SERVICE INFO – INA 0108

Middel mod lyde i nærheden af tilbehørsenhedsdrevet

Bilernes producenter:	Opel
Modeller:	Astra H, Signum, Vectra C, Zafira B
Motor:	Z18XER
Best. nr.:	535 0143 10

Billede 1: Udskiftning af en stiv remskive på en friløbsremskive

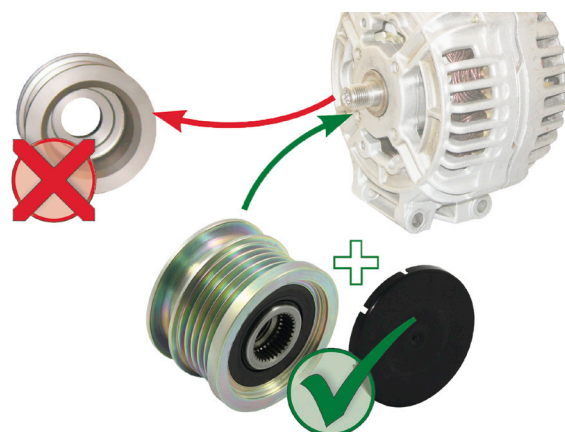
På grund af polykileremmens kraftige vibrationer, kan der produceres høje lyde i ovennævnte køretøjer med en stiv generatorremskive.

Som en teknisk løsning tilbyder Schaeffler Automotive Aftermarket et friløbshjul til generator i disse køretøjer. Dette reducerer de dynamiske belastninger i tilbehørsenhedsdrevet, så støjemission forhindres.

Schaeffler Automotive Aftermarket anbefaler, at der i de pågældende køretøjer ombygges den faste generatorremskive til et friløbshjul til generator 535 0143 10. Bemærk: Den vedlagte installationsvejledning skal ubetinget overholdes!
